RESOLUCION No.

(02/05/2023)

“POR MEDIO DE LA CUAL SE RESUELVE UN RECURSO DE REPOSICIÓN CONTRA LA RESOLUCIÓN No. 2022060334311 DEL 30 DE SEPTIEMBRE DE 2022 EMITIDA DENTRO DE SOLICITUD DE FORMALIZACIÓN DE MINERÍA TRADICIONAL IDENTIFICADA CON PLACA No. MAB-14361”

Fuente: Solicitud de Legalización No. MAB-14361. Anexo. Puntos_de_contro_1_10000.

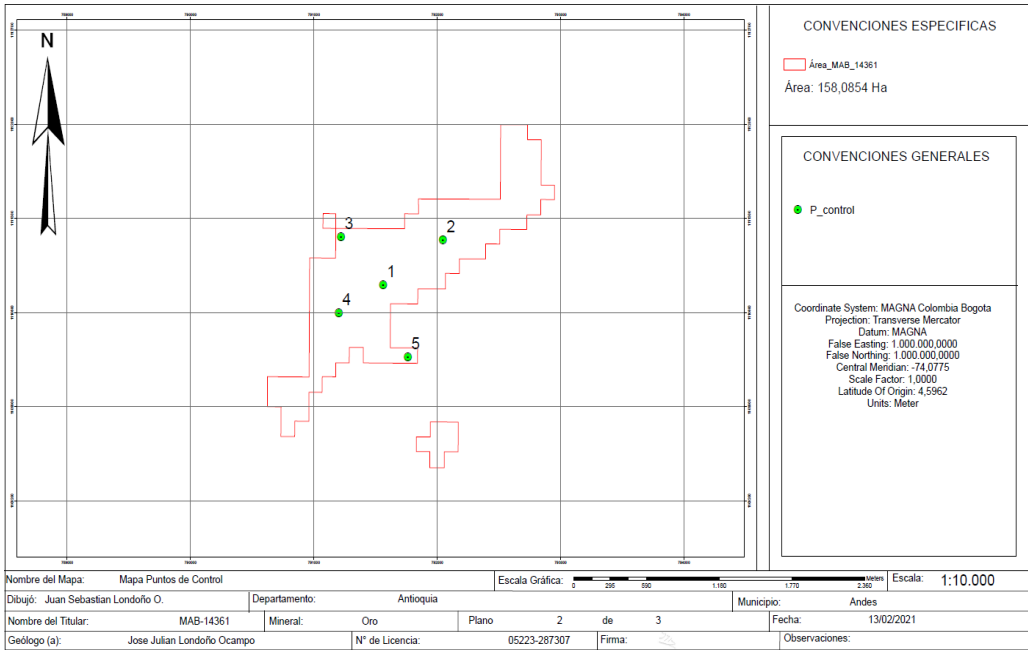
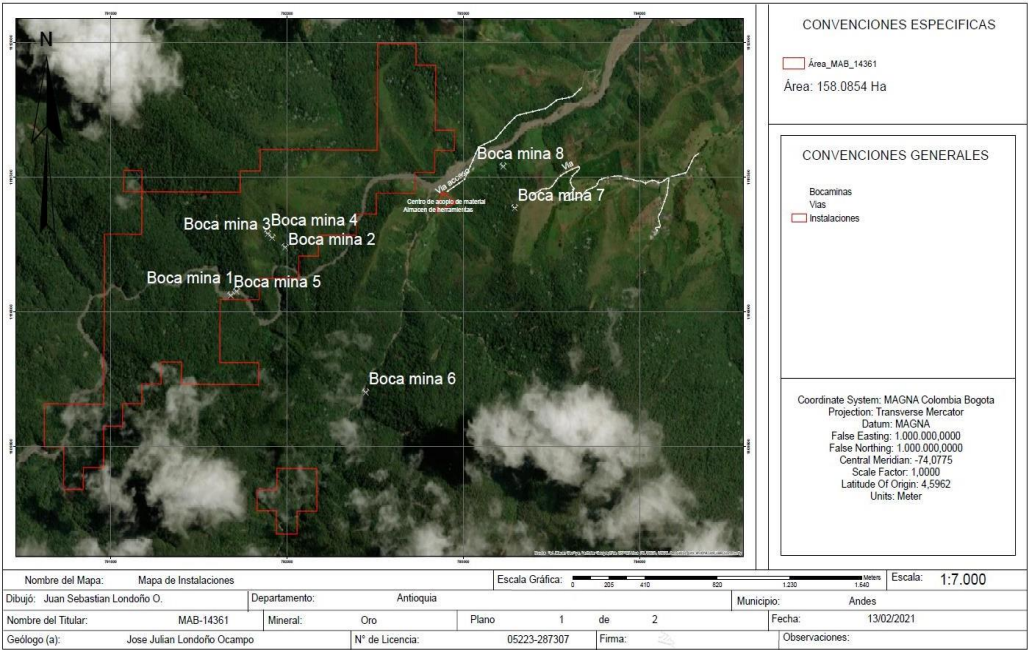
Según lo anterior en el documento complemento y anexos para el Plan de Trabajos y Obras en la delimitación del área de explotación se da claridad sobre el área definitiva con la que se continuara el proyecto ni tampoco el área que no continuara.

Figura 2. a. plano presentado por la autoridad minera, Secretaria de minas de Antioquia, donde aplica un recorte indiscriminado del área solicitada. b. Plano tomado de AnnA minería a fecha 09/26/2022 donde se demuestra el área definitiva del proyecto.

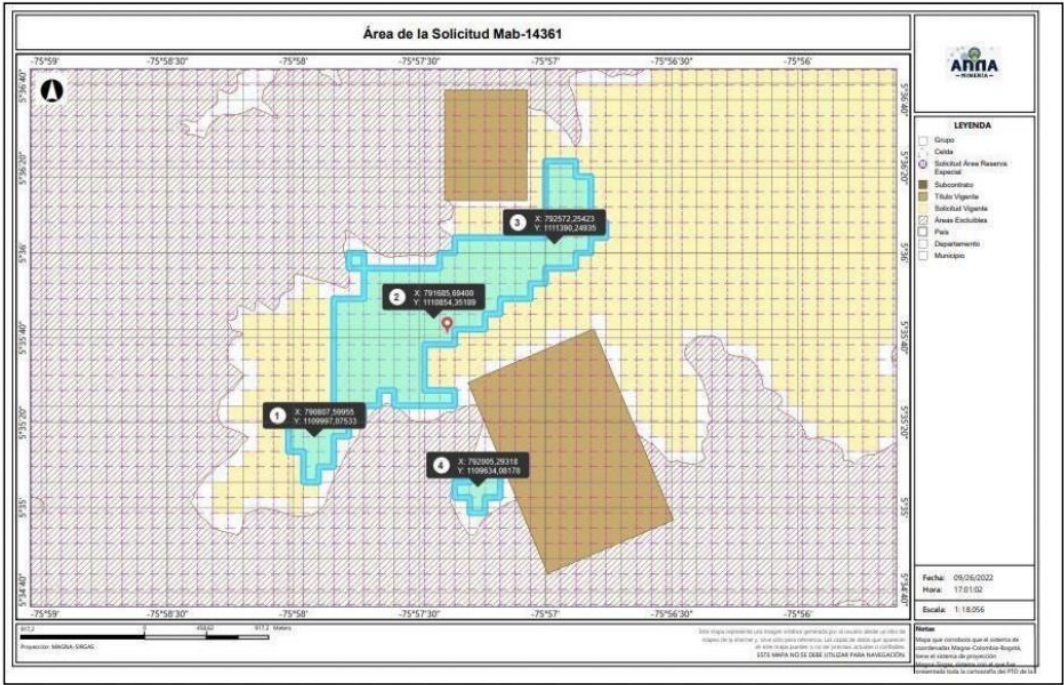
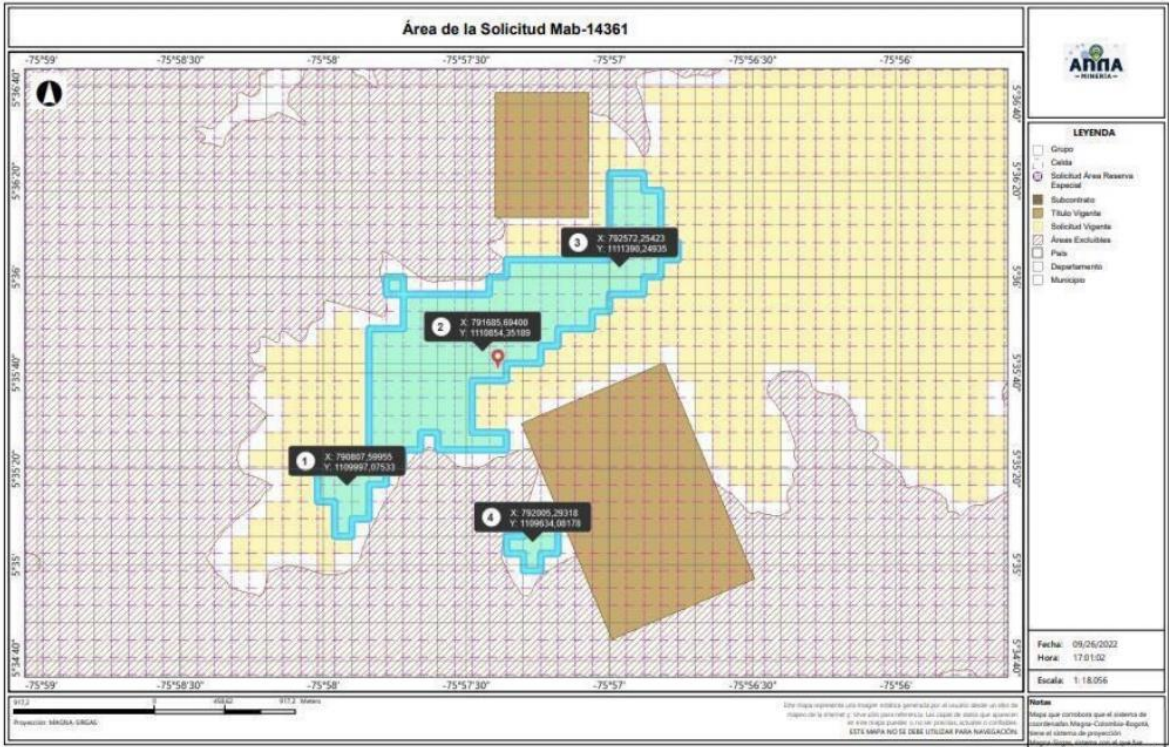
Procedemos a demostrar que las coordenadas y el polígono de la solicitud de legalización MAB-14361 tienen la proyección adecuada, Magna-Sirgas-Colombia-Bogotá en coordenadas planas X y Y, como se evidencia del mapa generado de la plataforma AnnA minería, donde claramente las coordenadas planas de todos los mapas generados para el PTO y sus grillas, coinciden con las coordenadas geográficas magna- sirgas, por otro lado cuando nos hicieron el requerimiento nunca nos exigieron que estas debían ser en coordenadas geográficas como lo soporta la resolución de requerimiento N° 2022080000046 ni estar sujetas a la resolución 370 del 2021 con origen nacional.

Así las cosas, todas las observaciones realizadas al PTO y a sus requerimientos carecen de fundamento técnico desde la óptica de la evaluación del documento técnico y lo desestimado por el sistema de proyección y el sistema coordinado utilizado. Ahora bien, en el ítem 3.1 de la resolución de cancelación se habla de ser no aceptable y de no estar el mapa de delimitación definitiva del área de explotación, cuando si se entregó el mapa con dicha alinderación y el cual correspondía al 20% del área solicitada denominada en el PTO, como Área de estudio (AE), como lo dice la resolución 299 del 2018, además se expresó que no se devolverían áreas por querer explorarlas a futuro, como lo soporta el documento PTO de respuesta a los requerimientos.

figura 3. Área de Estudio (AE) para el PTO correspondiente al 20% del área solicitada a legalizar.

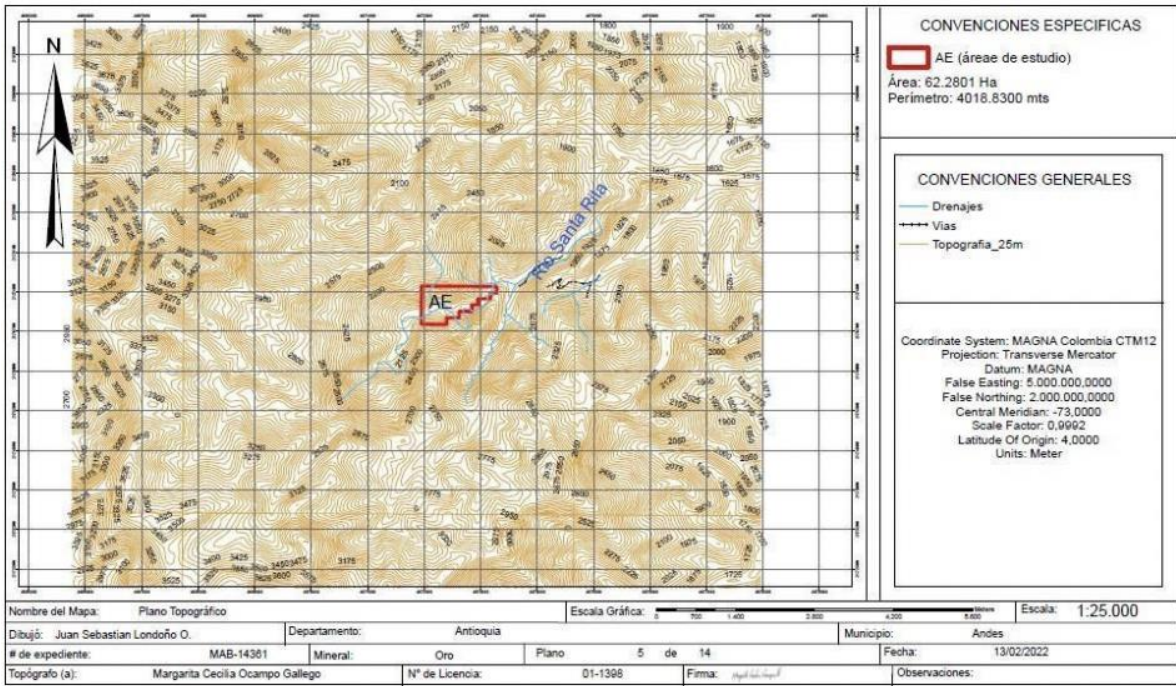
También a través del mapa, se subsana el requisito del área resultante que corresponde de la solicitud MAB-14361 como lo dice el ítem 3.1.1. de la resolución N°2022060334311, así las cosas, se allega corrección requerida por la autoridad minera se adjunta el mapa con el área de 149.30 Ha

Figura 7. Ubicación en planta de cada una de los avances exploratorios con su respectivo muestreo geoquímico cada 10 m y su modelo de bloques asociado.

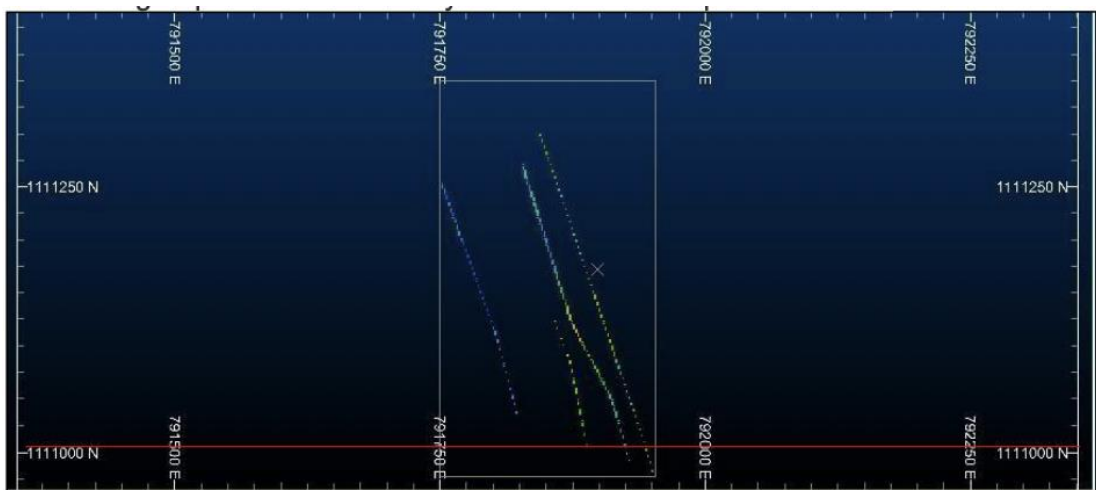
En el ítem 3.3 de una forma simple el profesional técnico dice que no cumple, cuando se entregaron los diferente archivos adjuntos como el Assay, Mcollar y el Survey, así como los diferentes Variogramas de estimación, como el modelo de bloques generados sobre las estructuras, el modelo geológico, y la categorización de los recursos, y lo más simple fue decir que no cumple, además de la sobre exigencia normativa de estándares internacionales, sobre una solicitud de legalización de mineros ancestrales y tradicionales, respuesta que sin embargo fue dada bajo esos estándares normativos, con el informe de estimación de recursos presentado a la autoridad. También teniendo en cuenta que según la resolución 100 del 17 de marzo de 2020, en su artículo 5 literal C dice que la presentación de estimación de recursos y reservas para pequeña minería será hasta el 31 de diciembre del 2023, se nota incongruencia y no podría ser una causal de rechazo de la solicitud.

Figura 9. Área de estudio AE. Correspondiente al 20% del área total del MAB- 14361 sobre la cual se construyó el PTO.

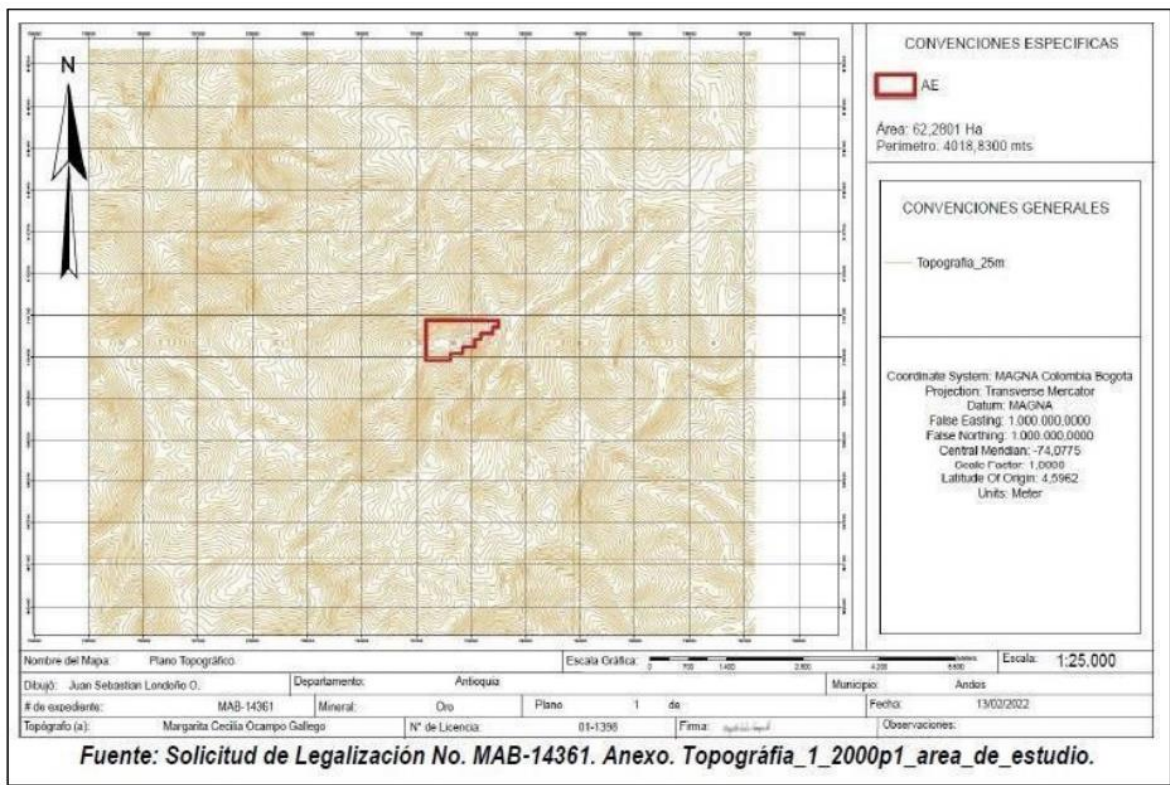
El ítem 3.6, dice que no se habla de la secuencia minera de corto, mediano y largo plazo, cuando el diseño minero de la mina y el volumen anual de la pequeña minería lo definiría, siendo el de corto los dos primeros niveles, el de mediano el tercer y el cuarto nivel, y el de largo plazo los demás niveles a profundidad. Por otro lado, el fundamento para decir que no cumple es la delimitación del área definitiva, punto al que se dio respuesta anteriormente y que es el plano que corresponde

al 20% del área solicitada, denominada Área de estudio (AE) y que corresponde a 62,2801 ha. Área sobre la cual se desarrolló todo el instrumento del PTO.
